DEMANDE D'AUTORISATION D'EXPLOITER UNE INSTALLATION CLASSÉE POUR LA PROTECTION DE L'ENVIRONNEMENT
PROJET DE CRÉATION DU PARC ÉOLIEN DES RONCHÈRES
SUR LES COMMUNES DE HOUSSET, MONCEAU-LE-NEUF-ET-FAUCOUZY ET SONS-ET-RONCHÈRES (AISNE)
MAÎTRISE D'OUVRAGE DE LA SOCIÉTÉ « ÉNERGIE DES RONCHÈRES »

AVIS DE L'AUTORITÉ ENVIRONNEMENTALE
SUR L'ÉTUDE D'IMPACT ET L'ÉTUDE DE DANGERS

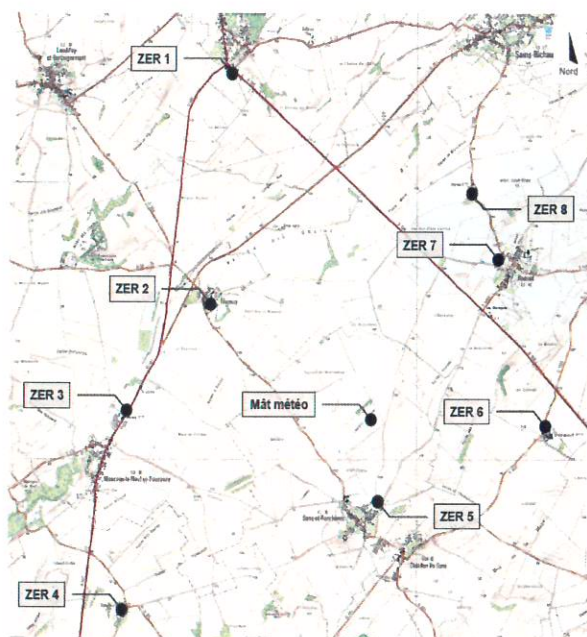
La carte suivante localise les points de mesure du bruit et le mât de mesure du vent :

Les niveaux sonores observés de jour comme de nuit sont caractéristiques d'une zone peu urbanisée. Les niveaux moyens mesurés lors de la campagne de mesures sont globalement compris entre 35,4 et 49,3 dB(A) de jour et entre 18,6 et 47,4 dB(A) de nuit.

Les émergences ne dépassent pas 5 dB(A) le jour. En revanche, en période de nuit, l'émergence maximale calculée est de 13,5 dB(A) à Foucouzy pour des vitesses de vent de 6 à 8 m/s ; le seuil d'émergence maximal de 3 dB(A) n'est donc pas respecté. Un plan de bridage nocturne est donc nécessaire.

Afin de respecter les seuils définis par l'article 26 de l'arrêté ministériel, le plan de bridage suivant sera mis en place :

Ces plans de bridage permettront de respecter les seuils de l'article 26 de l'arrêté ministériel du 26 août 2011.
